Actualización de lista de piezas ilustrada (IPL)

T540XP II

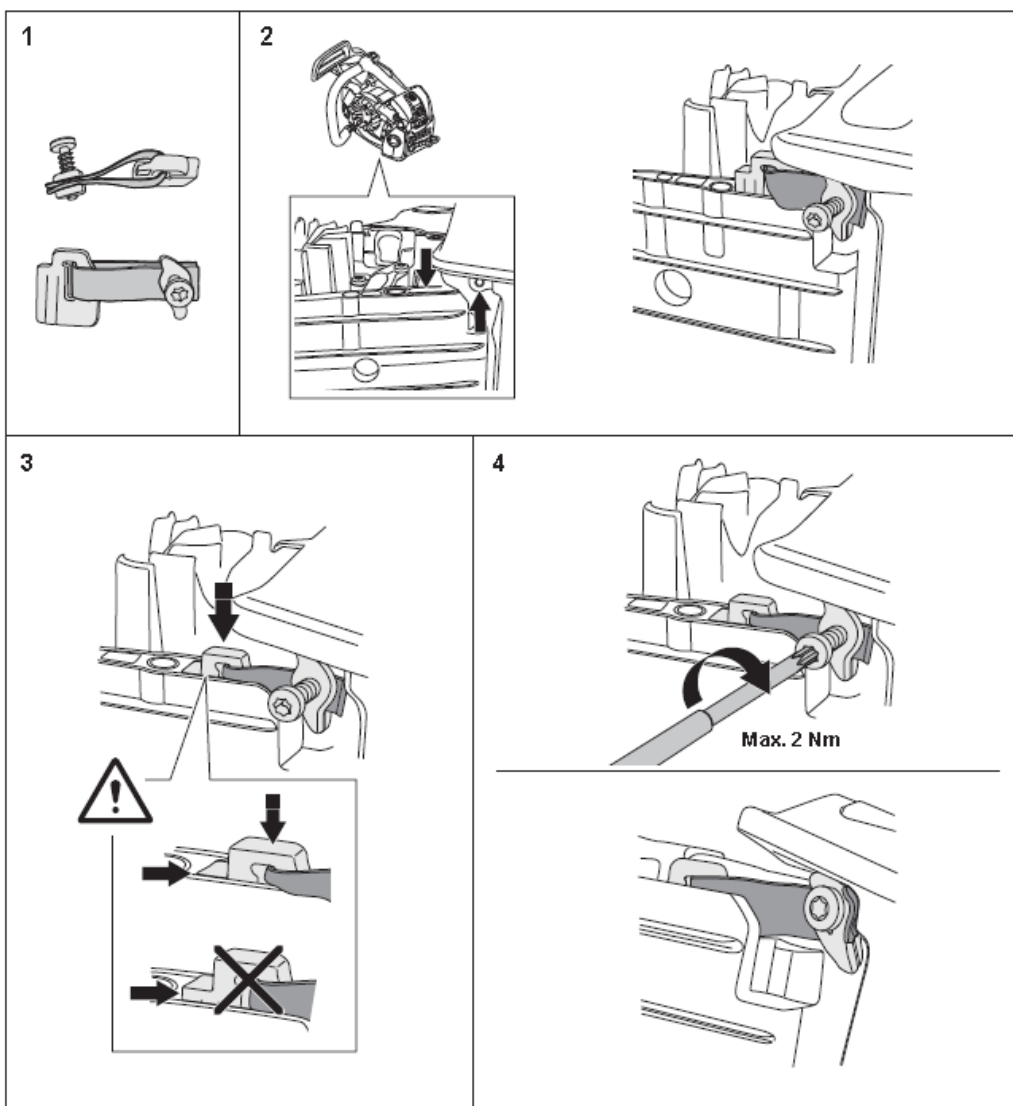
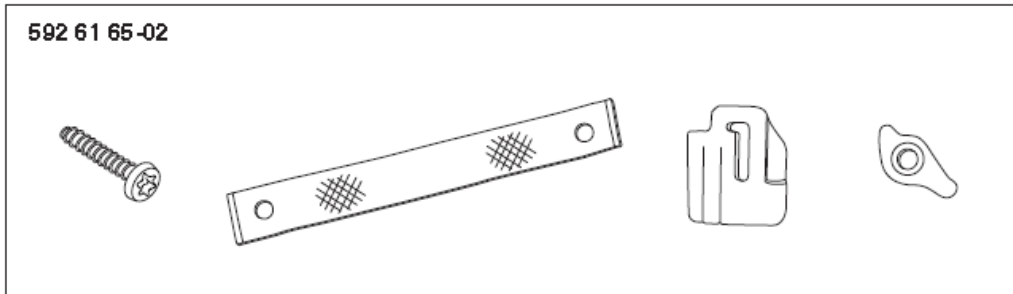
1. Hemos añadido un limitador de deflexión para el kit 592 61 65-02 que se coloca entre el depósito de combustible y la cubierta del cilindro.
El kit contiene: Instrucciones y limitador 592 61 65 completo.
2. Nuevo kit 586 34 14-02 para el carburador con instrucciones para AH.

Este cambio **no** es completamente intercambiable. Para los depósitos de combustible a partir del modelo 522 59 02-05 es completamente intercambiable, pero en los depósitos de combustible más antiguos el orificio para el tornillo es demasiado estrecho.

Número de serie/fecha	Observaciones
S/N 20192000001	Válido para el limitador de deflexión 592 61 65.
